id	Contenuto delle prescrizioni inerenti il Progetto Esecutivo " Adeguamento e messa in sicurezza della S.S.131 - Risoluzione nodi critici 2° Stralcio dal km 108+300 al km 158+000"

S.S.131 DI "CARLO FELICE"
Adeguamento e messa in sicurezza della S.S.131
Risoluzione dei nodi critici 2°stralcio
dal km 108+300 al km 158+000

VERIFICA DI OTTEMPERANZA
TAVOLA SINOTTICA DI OTTEMPERANZA
Risoluzione accessi Tav. 1/6

S20 - Risoluzione accessi al Km 122+000

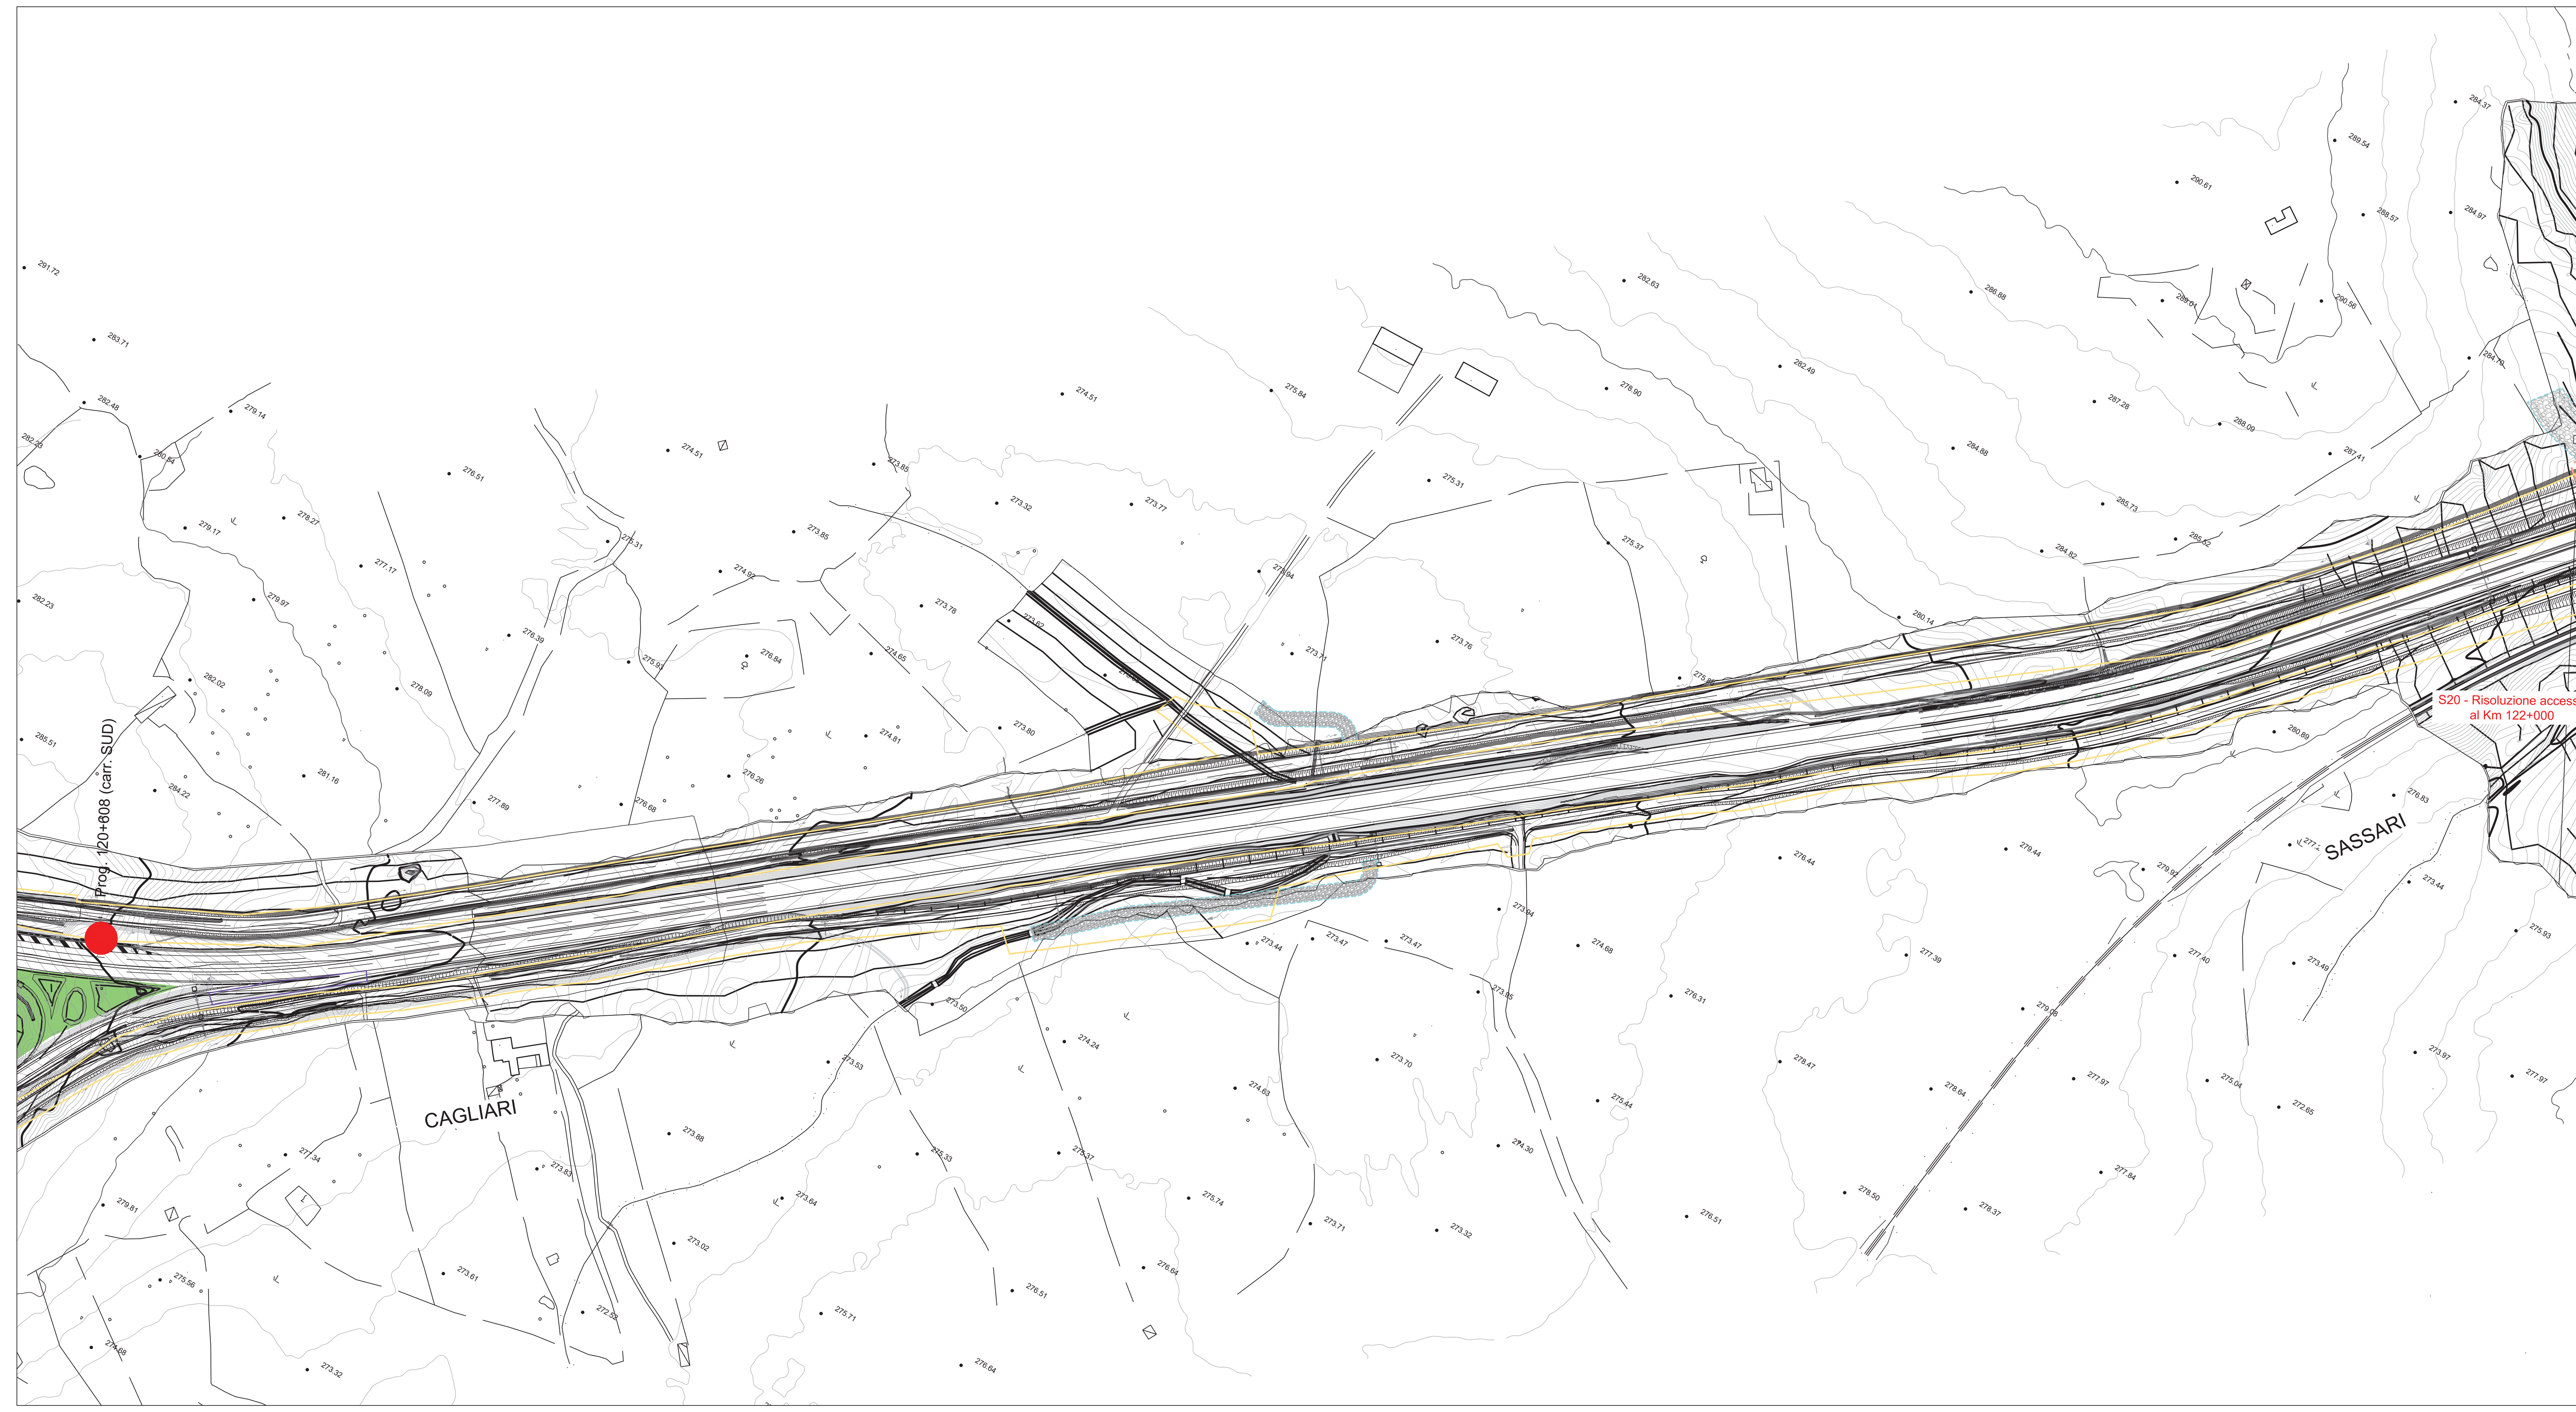
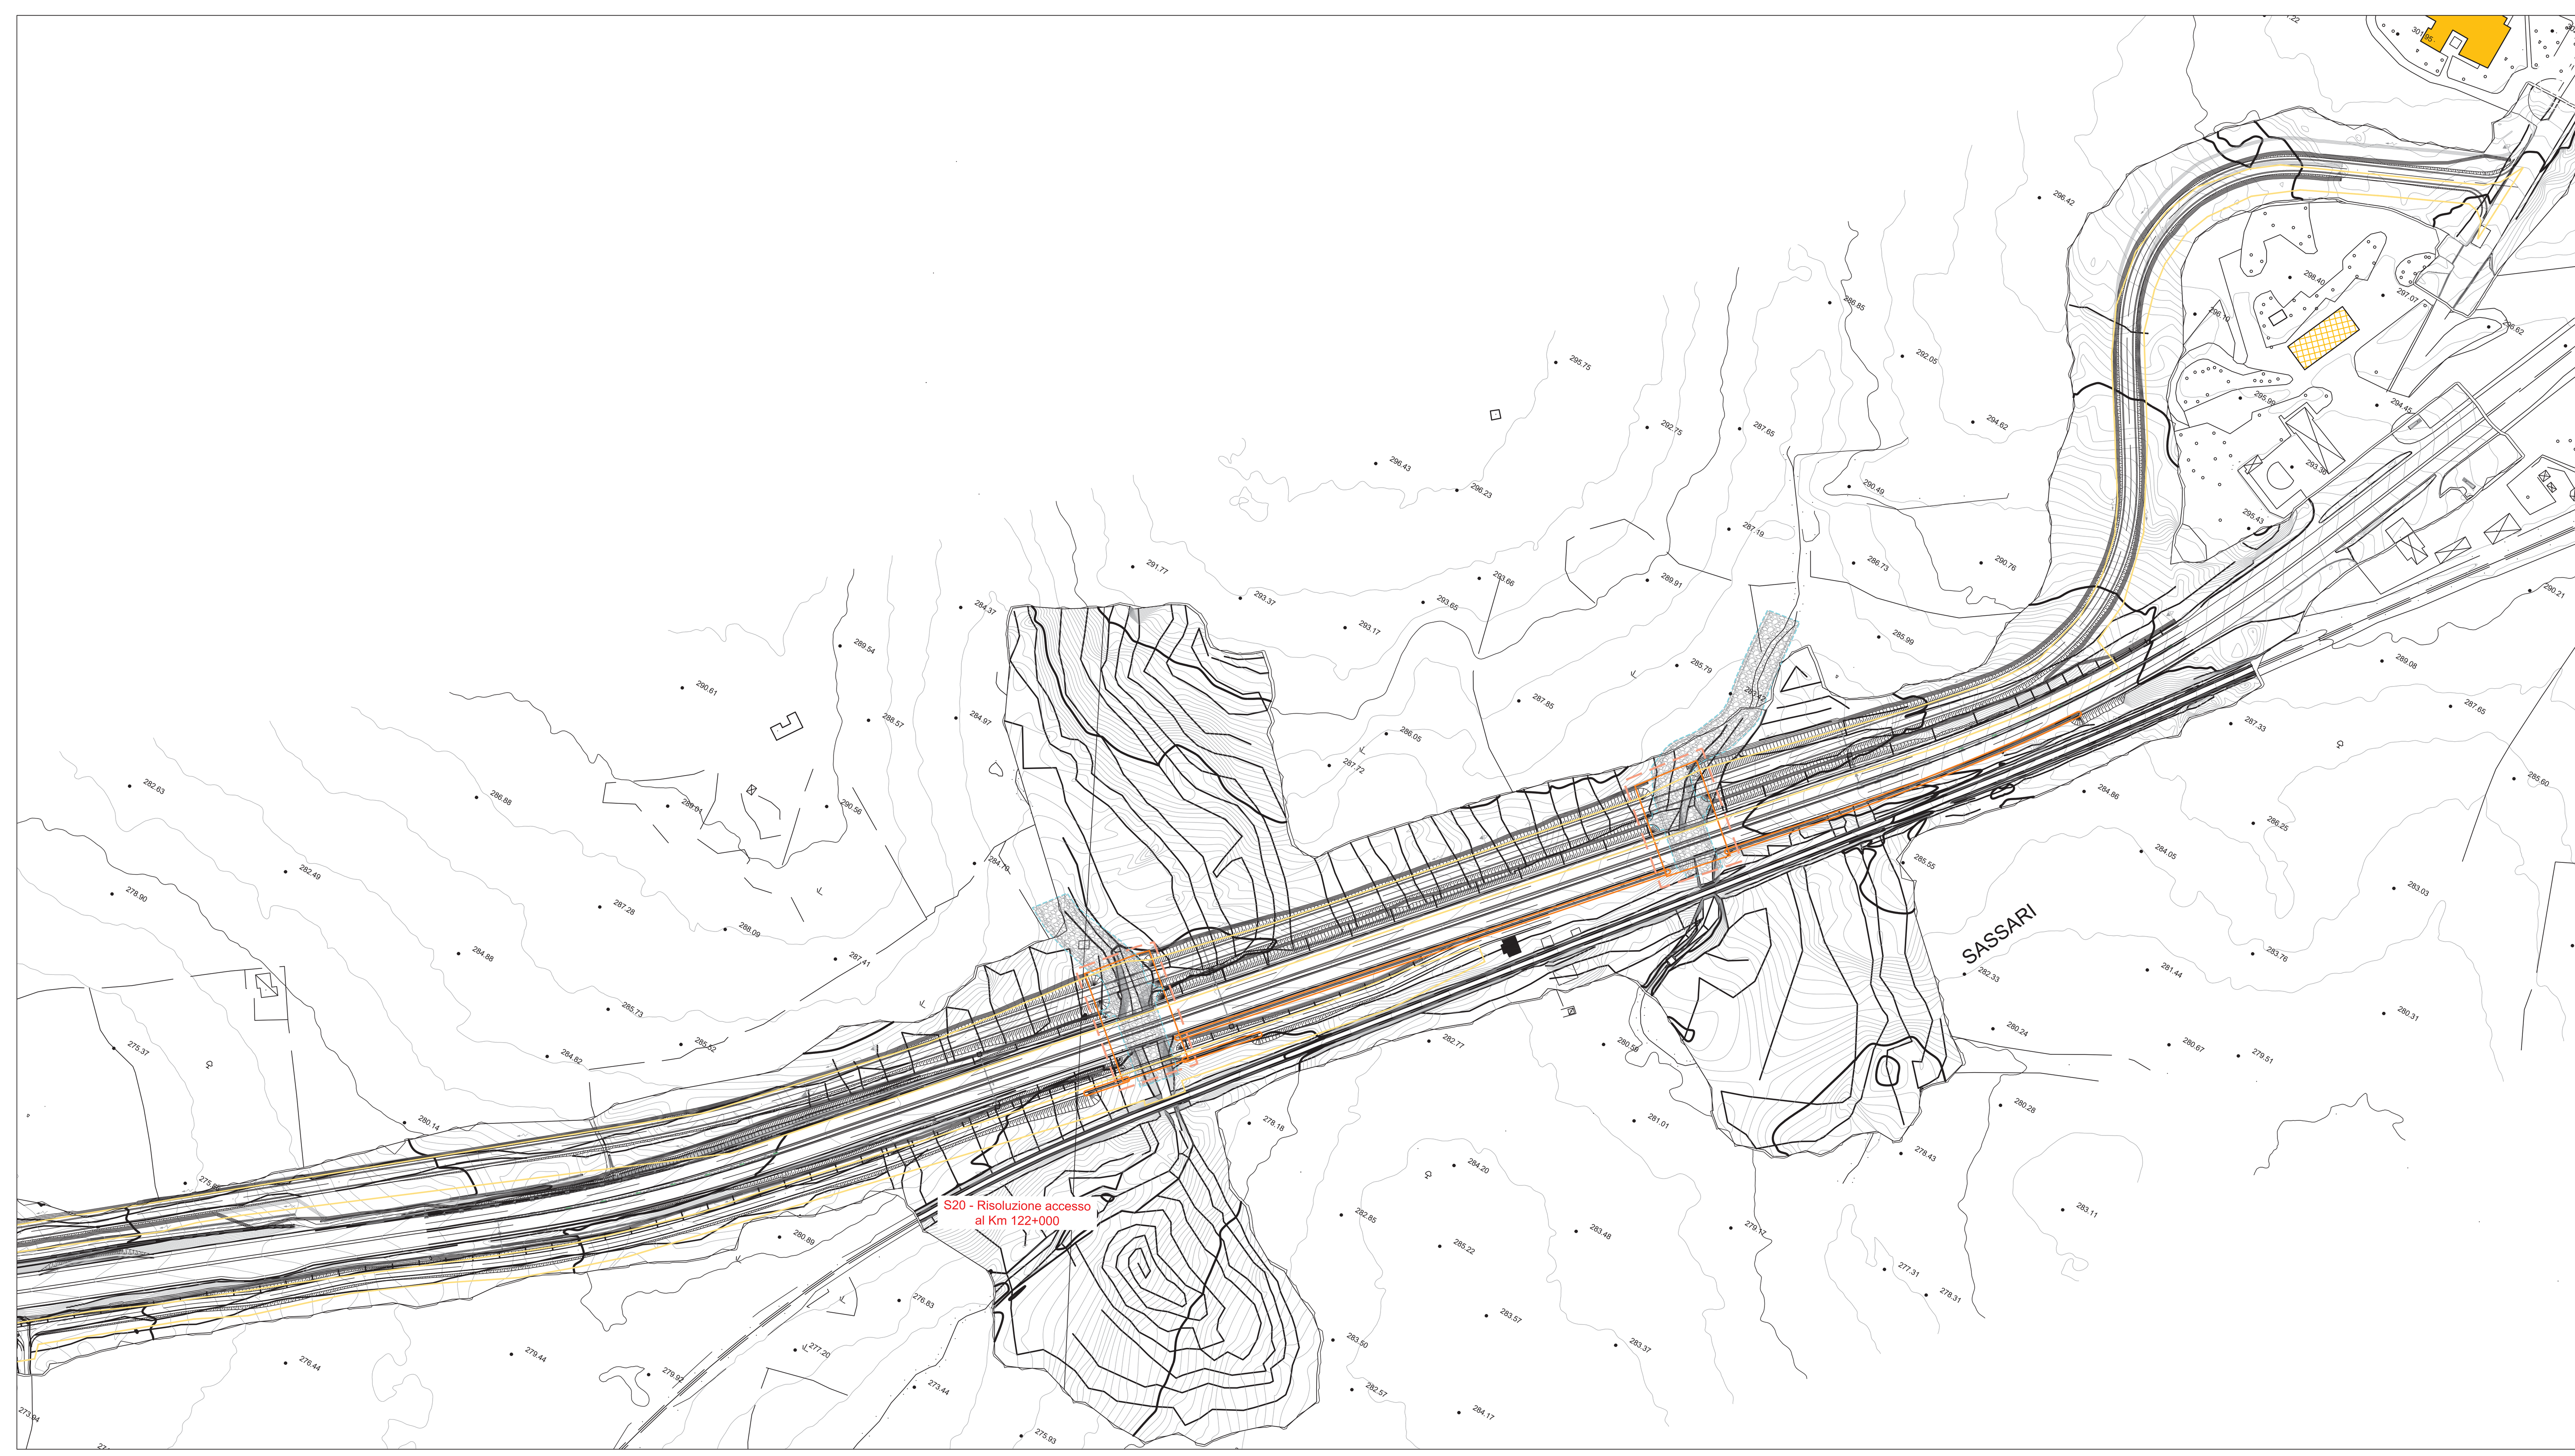
1.1.8.2.c	relativamente al tombino posto al km 121+308, si evidenzia la necessità di produrre adeguata documentazione descrittiva completa delle planimetrie e sezioni di dettaglio (stato attuale e di progetto) nonché delle verifiche idrauliche effettuate. Con riferimento a queste ultime, si rappresenta la necessità di utilizzare le stesse metodologie di calcolo adottate per le verifiche degli attraversamenti dei corsi d'acqua principali (Hec-ras) e di presentare i relativi elaborati (sezioni idrauliche , tabulati ecc.). La simulazione idraulica dovrà essere effettuata per un congruo tratto a monte e a valle;

1.1.8.2.d	dalla cartografia IGM è possibile osservare che il Riu Pizziu e il Riu Mannu derivano dal Riu di S.Leonardo che risulta suddiviso in due canali immediatamente a valle dell'attraversamento della strada Santu Lussurgiu-Paulilatino (Loc.Tanca Regia). L'impostazione adottata per il calcolo delle portate, basato sulla media aritmetica tra i due bacini, non appare corretta, È necessario definire il bacino idrografico del Riu di S.Leonardo fino alla sezione di chiusura posta In corrispondenza della biforcazione e valutare opportunamente la frazione convogliata sul Riu Mannu e quella sul Riu Pizziu sulla base del rilevamento delle opere idrauliche esistenti (presenza di eventuali opere di regolazione della portata ecc.). A tali contributi andranno poi sommati quelli relativi ai bacini residui di valle del Rio Mannu e del Riu Pizziu, chiusi in corrispondenza dei relativi attraversamenti (km 122+025 e km 122+358);
